改善箇所説明図

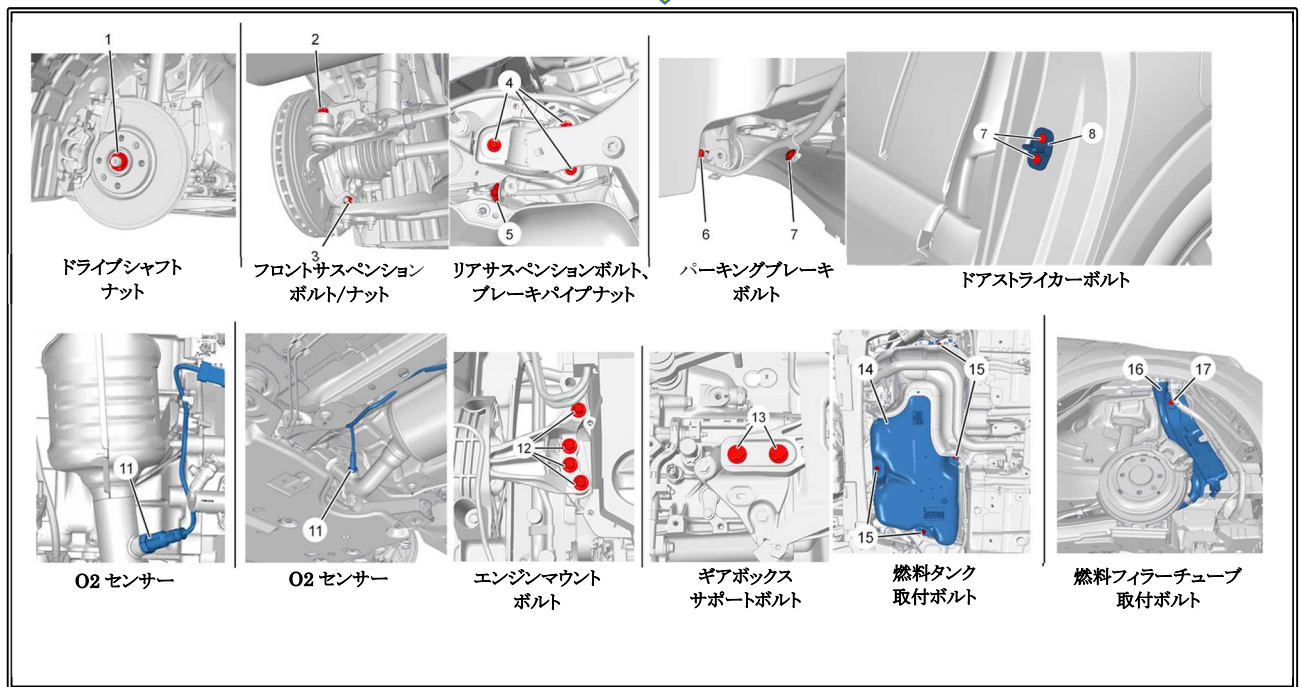
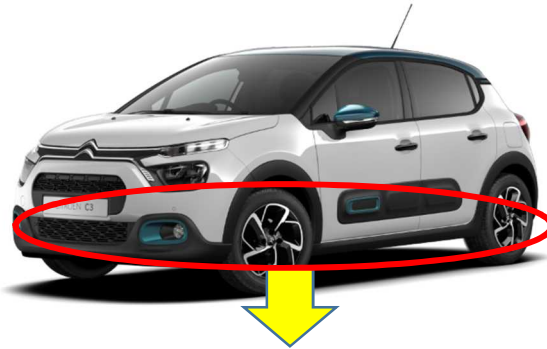
基準不適合部位

注:  は対策を施す部位

車体において、製造工場での各種ボルト/ナットの締付確認が不十分であったため、使用過程で各種ボルト/ナットが緩む又は外れるものがある。そのため、各種部品が外れる等により車両の走行安定性が損なわれるおそれがある。

改善の内容

全車両、各種ボルト/ナットを規定トルクで締め付ける。

識別 : 運転席側ドアロックストライカー上部固定ボルトの頭部に黄色ペイントを塗布する。
